**Richiesta di integrazioni concernente la completezza della documentazione di cui all'art. 27 bis, comma 3, D.Lgs. 152/2006 ss.mm.**

Rif. Impianto RBC, procedimento di VIA-art. 27-bis D.lgs 152/06 e LR 12/24- Reg.  
Regione veneto 2-09/01/25

RISPOSTA A

Vista da Via U. Masotto, da ovest verso est. Ingresso pedonale.

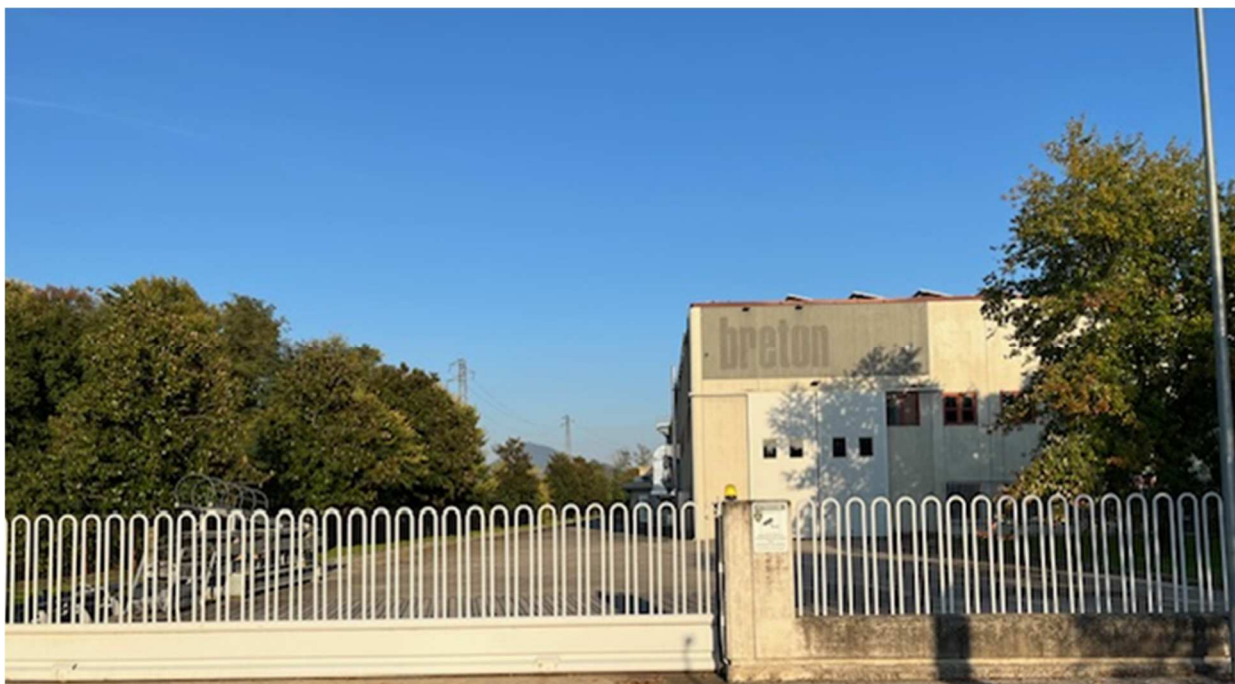
Siano approfondite tutte in relazione paesaggistica tutte le finiture di progetto previste (materiali, cromie ed eventuali particolari accorgimenti dal punto di vista mitigativo), in modo da valutare più approfonditamente il corretto inserimento paesaggistico degli impianti. In quest'ottica, si chiede di valutare l'utilizzo di cromie a bassa saturazione di toni del grigio, verde e/o marrone scuro.

La vista da via Umberto Masotto è ben rappresentata da foto che si riportano al punto 5. L'intera facciata è coperta da alberi di altezza di almeno 8,0 m.
